Amendment #5

Title-Sujet Écluse 26 Réparation de Beton/		Date 03 Octobre, 2016
Solicitation No. - No. de l'invitation 5P300-16-5268		Client Ref. No. - No. de réf du client.
GETS Reference No. - No de reference de SEAG		
Solicitation Closes L'invitation prend fin - at - à 02:00 PM on - le 2016-10-05		Time Zone Fuseau horaire - Eastern Daylight Time (EDT)
F.O.B. - F.A.B. Plant-Usine: <input type="checkbox"/> Destination: <input checked="" type="checkbox"/> Other-Autre: <input type="checkbox"/>		
Address Inquiries to: - Adresser toute demande de renseignements à : Patrick Sullivan at Patrick.Sullivan@pc.gc.ca		
Telephone No. - No de téléphone (819) 420-9557		Fax No. - No de FAX:
Destination of Goods, Services, and Construction: Destinations des biens, services et construction: See Herein		
Vendor/Firm Name and Address Raison sociale et adresse du fournisseur/de l'entrepreneur		
Name and title of person authorized to sign on behalf of the Vendor/Firm Nom et titre de la personne autorisée a signer au nom du fournisseur/ de l'entrepreneur

AMENDEMENT #5

CETTE MODIFICATION A POUR BUT DE PRÉSENTER LES RÉPONSES AUX QUESTIONS

Les photos Représentatives d'Exister Mécanismes de Poste de contrôle

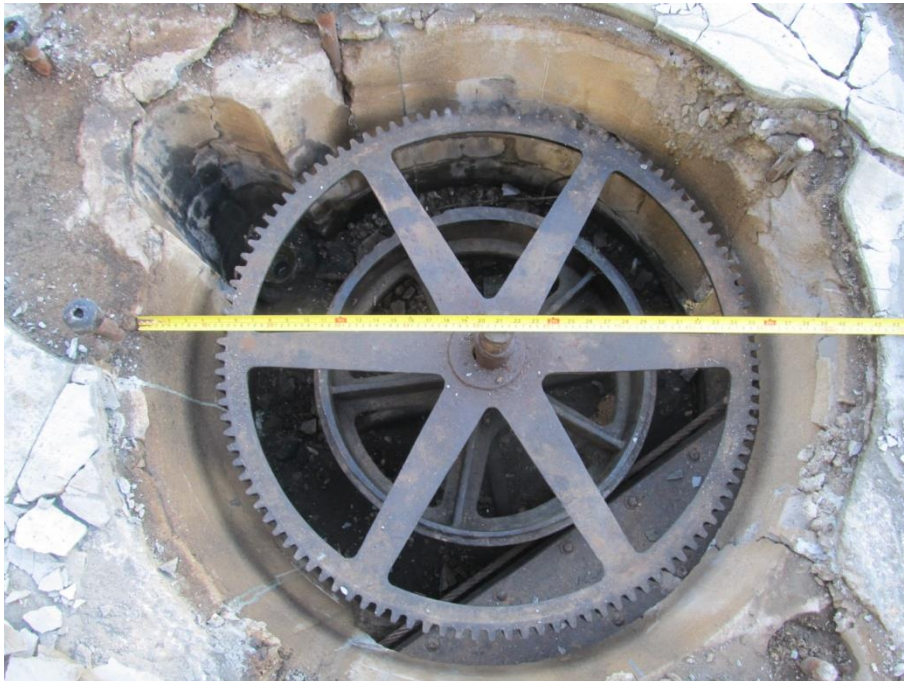
Question 7 :

Veuillez fournir des détails concernant le retrait, la récupération et la réinstallation des contrôles de porte.

Question 8 :

Veuillez fournir des détails concernant le retrait, la récupération et la réinstallation de la barre rotative et des accessoires.

Réponse 7 :

La seule information disponible liée au retrait, à la récupération et à la réinstallation des contrôles de porte est une sélection de photographies des conditions existantes. Les photos représentatives font partie du présent addenda.

Réponse 8 :

La seule information disponible liée au retrait, à la récupération et à la réinstallation de la barre rotative et des accessoires est une sélection de photographies des conditions existantes. Les photos représentatives montrant les barres rotatives montées au mur à l'écluse 26 font partie du présent addenda.
